改善箇所説明図

代表型式：2KG-FD2ABA

基準不適合発生箇所

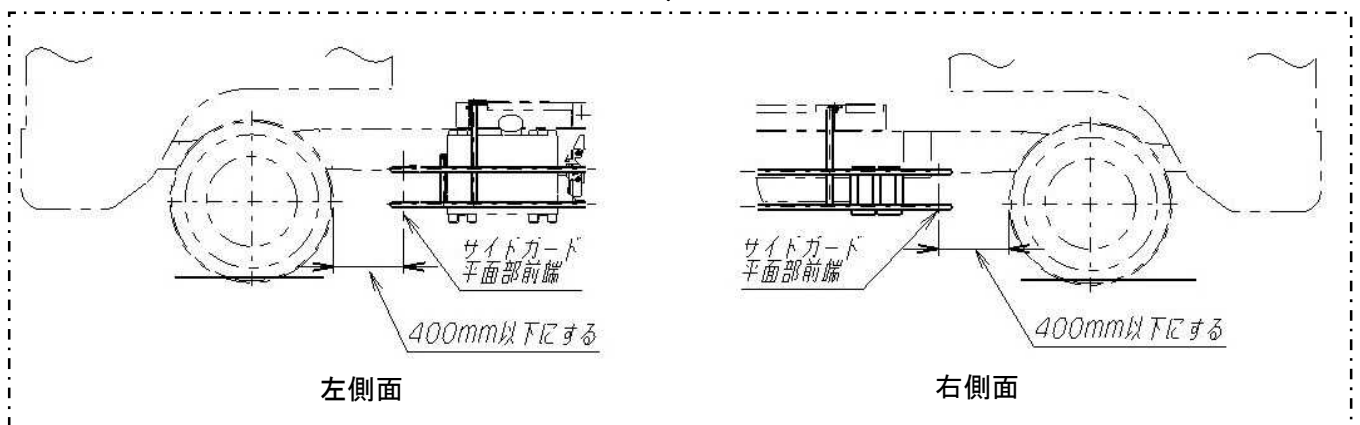
変更前

※400mm 以下でなければならない。

変更後

清掃車のサイドガード（巻込防止装置）において、車両設計が不適切なため、前輪タイヤ後端との距離が保安基準に適合しない。

全車両、サイドガードの寸法が保安基準に適合するようサイドガード前縁を延長する。
